tavola 9 R1 (ADEGUAMENTO/INTEGRAZIONE A RICHIESTA PROVINCIALE INTEGRAZIONI PROT. 2023/114 PRAT.N. 2022/159)
(presentazione di adeguamento/integrazione spontanea a seguito conferenza di servizi del 23.11.2023)

stato di progetto adeguato/integrato:
planimetria reti raccolta acque reflue e meteoriche e dettagli manufatti principali
scala 1:200, 1:50

committente
DAL ZOTTO SRL
via Pontello n. 12 Crocetta del Montello (Tv)
P.IVA 01831750268

Comune di Crocetta del Montello
DETTAGLIO 1 sistema trattamento acque di 1° e 2° pioggia:
stato autorizzato Scala 1:50

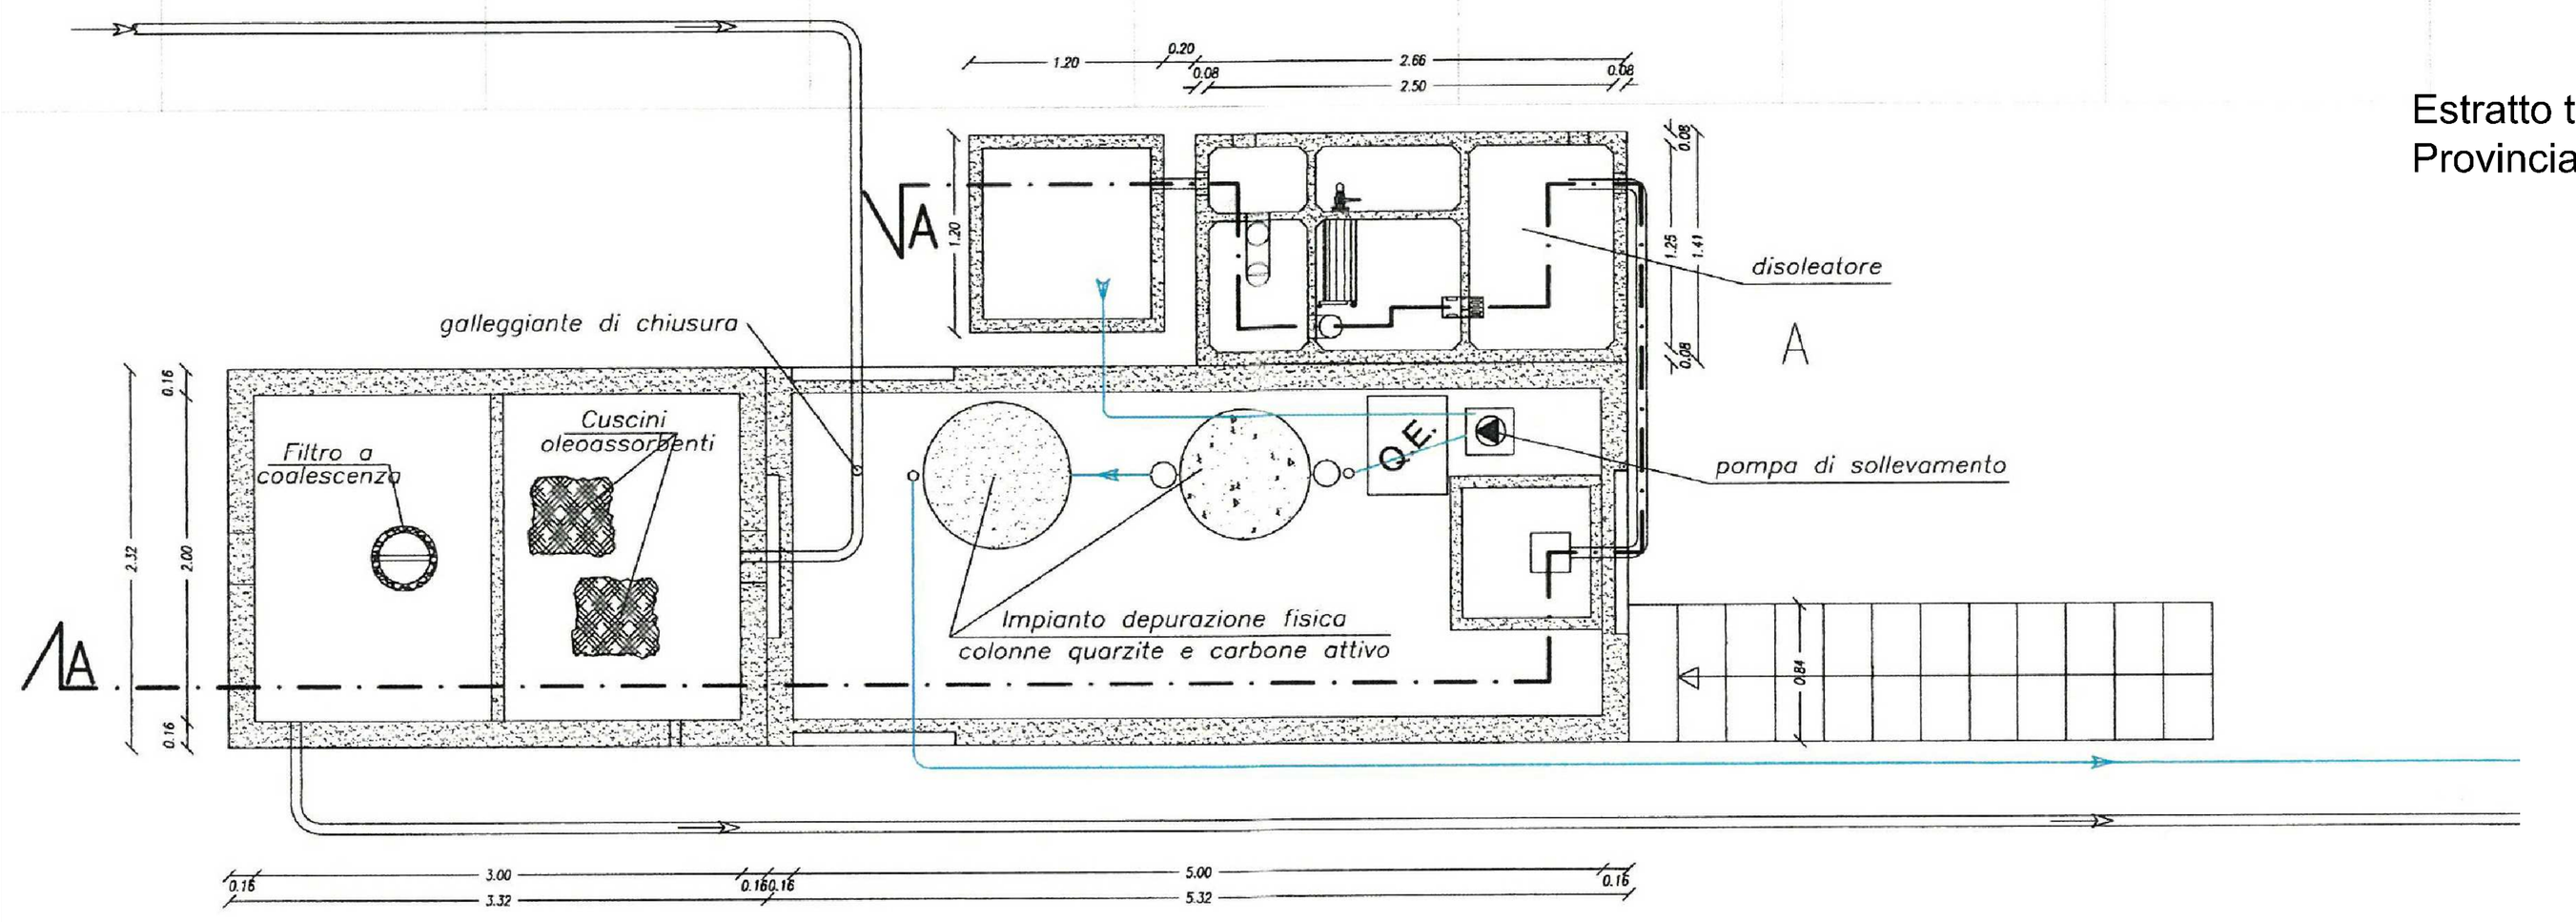
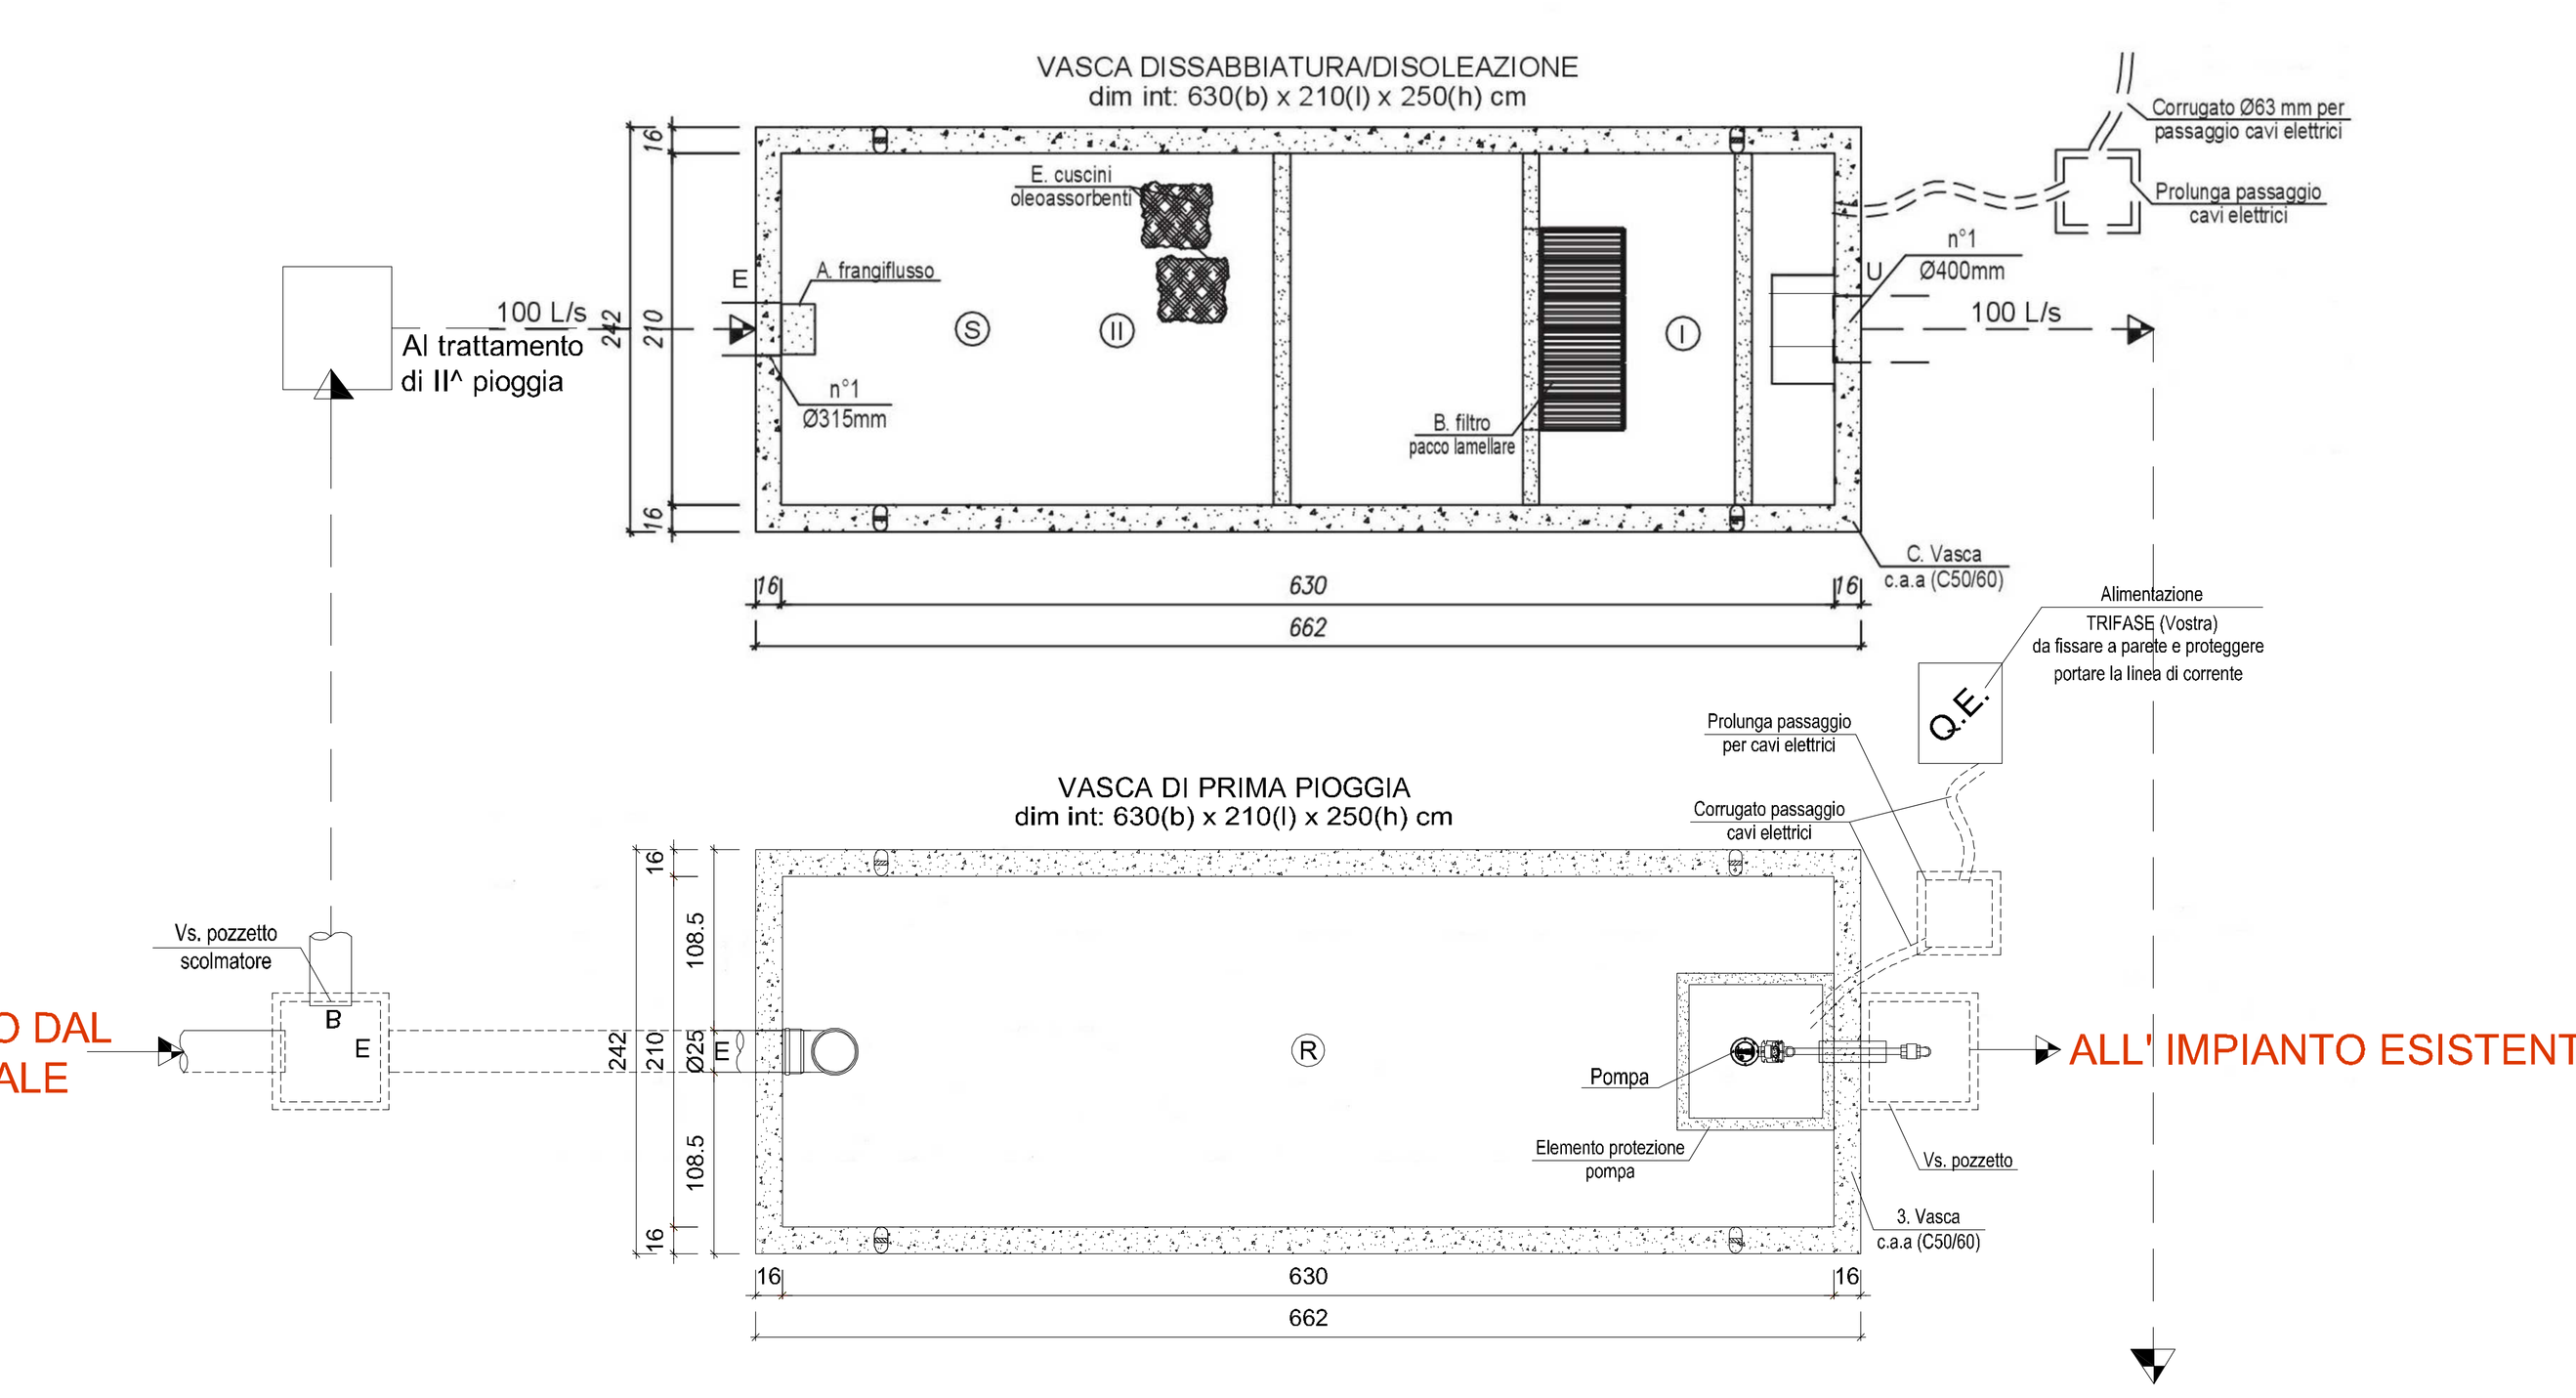
sistema trattamento acque di prima e seconda pioggia: stato autorizzato (realizzato) (tubazioni interrate e sistema di trattamento fuori terra) (vd. dettaglio 1), con minime modifiche per unirsi a acque trattate con nuovo impianto di progetto (vd. dettaglio 2)

sistema trattamento acque di prima e seconda pioggia: stato di progetto adeguato/integrato per ampliamento area impermeabilizzata a piazzale (sistema di trattamento e tubazioni interrate): le acque trattate saranno quindi convogliate su nuova condutta in cls di cui alle allegate richieste di: autorizzazione occupazione per passaggio infrastruttura suolo pubblico comunale; richiesta parere Consorzio Bonifica Piave per scarico acque meteoriche trattate tramite suddetta condotta su ramo Croce del Gallo. Per i dimensionamenti si faccia riferimento alla documentazione specifica allegata.

Comune di Crocetta del Montello
DETTAGLIO 2 sistema trattamento acque di 1° e 2° pioggia:
stato di progetto adeguato/integrato Scala 1:50
